Engineering Change Notice(ECN)

ECN-D-2609-06

(PUSHER DOG 체결부 C`B 깊이 변경 건)

FA연구소 설계1팀

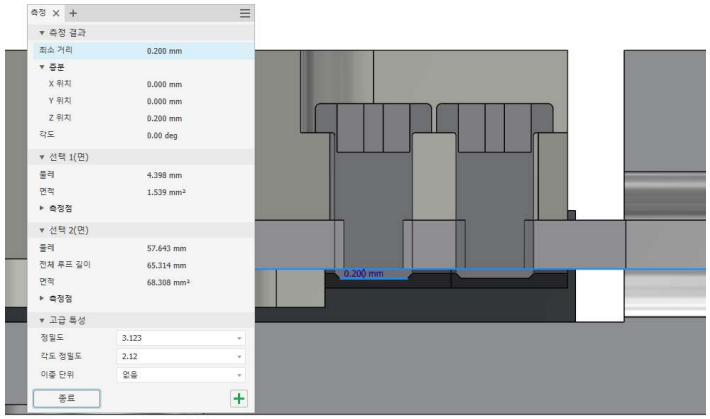
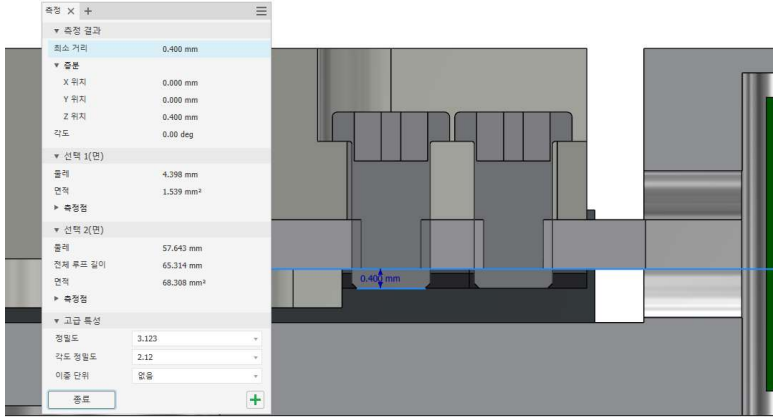
적용 장비 타입 Applicable project type	8CH, 8CH FS, 8CH ST250 PUSHER 12CH, 12CH HIZ, 18CH , HINIX 등 (BS 제외한 모든 PUSHER)	적용 범위 Scope	■ 신규 발주분 (New order) □ 기발주분 (Previous order) □ 기출하장비 (Existing shipped equipment)
변경 사유 Reason for change	□ 고객 요청 (Customer request) ■ 품질개선 (Quality improve) □ 원가절감 (Cost reduction) □ 생산성 향상 (Increase productivity) □ 부품 단종 (Part discontinuation) □ 기타 (ETC)	ECR NO.	N/A
		ECN NO.	ECN-D-2609-06
변경 상세 사유 Detailed reason for change	1. PUSHER DOG 체결 시, 체결 볼트의 불완전 나사부로 인한 나사산 파손 발생		
변경 사항 Changes	변경 전(Before)	변경 후(After)

상세내용 Detail	1. C`B 깊이 1.7 mm 2. DOG 체결 시, 튀어나오는 BOLT 길이 0.2 mm	1. C`B 깊이 1.9 mm 2. DOG 체결 시, 튀어나오는 BOLT 길이 0.4 mm
